Onderwerp: Zienswijze ontwerp 'Rijksinpassingsplan Windpark Zeewolde 121 RW1929-231/17-002.601 | Definitief 02.

Hierbij treft u de zienswijze van de Belangenvereniging Almere Hout (BAH) op het op 9 maart 2017 ter inzage gelegde Ontwerp Rijksinpassingsplan (RIP) Windpark Zeewolde.

Onderwerp: Zienswijze 'Conceptnotitie reikwijdte en detailniveau windpark Zeewolde'

Onderwerp: Zienswijze ontwerp 'Regioplan windenergie Zuidelijk en Oostelijk Flevoland' en 'plan MER voor het Regioplan windenergie Zuidelijk en Oostelijk Flevoland'

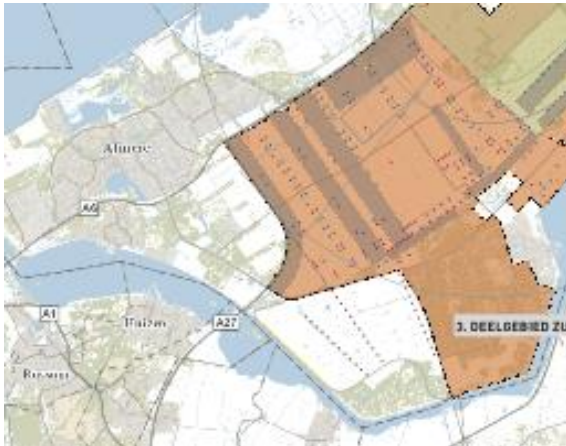
Concreet wordt hiermee in zowel het regioplan als de MER aangegeven dat er geen bovengrens wordt gesteld aan opgesteld vermogen aan windenergie in het ontwerp regioplan Zuidelijk en Oostelijk Flevoland en de MER. Doordat de windmolens in enkele lijnopstellingen worden geplaatst en doordat de totale lengte van deze lijnopstellingen 144 kilometer bedraagt in de voorkeursvariant is de enige mogelijkheid om meer vermogen te realiseren het plaatsen van hogere windmolens met het grootste vermogen (type M en L in de MER). Er wordt nu een maximale ruimte geboden aan de projectontwikkelaars van een plaatsingsgebied, wat zal resulteren in het optimaliseren van het economische rendement, te weten het plaatsen van de grootst mogelijke molens (195 m / 220 tip). In de MER is dit niet als scenario doorgerekend op de milieueffecten in de voorkeursvariant van de plaatsingsgebieden. Hiermee is uw MER feitelijk onvolledig.
